**Bebauungsplan mit GOP „Wohngebiet Kranichstraße West“**

**Abwägungs- und Beschlussvorschläge zu den Stellungnahmen der Behörden, Verbände und der sonstigen Träger öffentlicher Belange nach § 4 Abs. 1 BauGB und Beteiligung der Öffentlichkeit nach § 3 Abs. 1 BauGB**

Lageplan(-pläne)

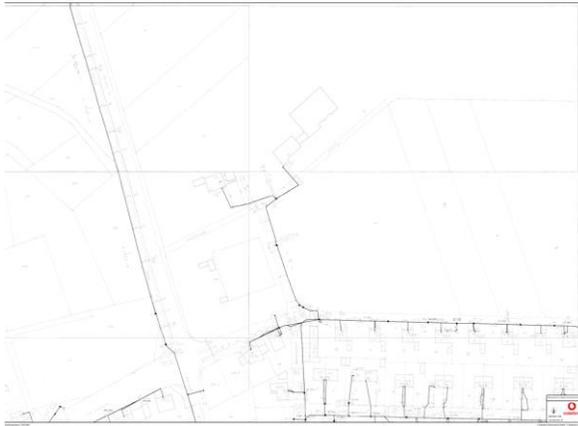
<b>Anregungen / Bedenken / Hinweise</b>	<b>Abwägungsvorschlag</b>
<p><b>Stellungnahme Nr.: S01060297</b></p> <p>Stadt Vöhringen, Proj. 6263, Bebauungsplan mit Grünordnung „Wohngebiet Kranichstraße West“</p> <p>Wir bedanken uns für Ihr Schreiben vom 11.08.2021.</p> <p>Im Planbereich befinden sich Telekommunikationsanlagen unseres Unternehmens, deren Lage auf den beiliegenden Bestandsplänen dargestellt ist. Wir weisen darauf hin, dass unsere Anlagen bei der Bauausführung zu schützen bzw. zu sichern sind, nicht überbaut und vorhandene Überdeckungen nicht verringert werden dürfen.</p> <p>Sollte eine Umverlegung oder Baufeldfreimachung unserer Telekommunikationsanlagen erforderlich werden, benötigen wir mindestens drei Monate vor Baubeginn Ihren Auftrag an <a href="mailto:TDR-S-Bayern.de@vodafone.com">TDR-S-Bayern.de@vodafone.com</a>, um eine Planung und Bauvorbereitung zu veranlassen sowie die notwendigen Arbeiten durchführen zu können.</p> <p>Wir weisen Sie ebenfalls darauf hin, dass uns ggf. (z.B. bei städtebaulichen Sanierungsmaßnahmen) die durch den Ersatz oder die Verlegung unserer Telekommunikationsanlagen entstehenden Kosten nach § 150 (1) BauGB</p>	<p>Der Hinweis auf die Telekommunikationsanlagen innerhalb des Plangebietes wird zur Kenntnis genommen. Im Rahmen der Erschließungsplanung werden diese berücksichtigt.</p> <p>Ein Beschluss ist nicht erforderlich.</p>
